# Technical *Info*

## Cambio del kit de correa de distribución CT 909 K5 para VW/Audi/Skoda/Seat 1,8 T/2,0 al kit CT 909 K10

(Cambio del amortiguador tensor hidráulico al rodillo tensor mecánico)

Figura 1  
Versión a sustituir

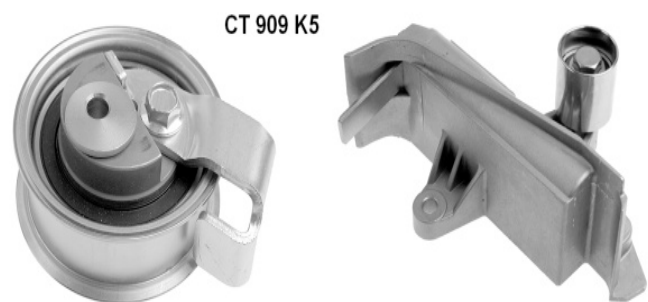
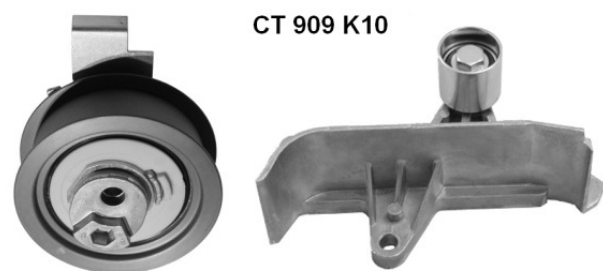
Las piezas suministradas en el kit de correa de transmisión no corresponden a la versión instalada (Figura 1).

Según el fabricante del primer equipo, hay disponible un nuevo sistema de tensión, con un rodillo tensor mecánico, para los vehículos asignados según catálogo. El amortiguador tensor hidráulico con la polea de inversión pequeña es reemplazado por una nueva versión con sólo un soporte para la polea de inversión (Figura 2).

Tras el montaje de la correa de distribución y del soporte con la polea de inversión pequeña, ajustar el rodillo tensor en la marca, girando el tensor excéntrico en el sentido de las agujas del reloj (Figura 3). Comprobar la configuración después de arrancar el motor dos veces. Apretar la tuerca del rodillo tensor con un par de 23 +/- 3 Nm.
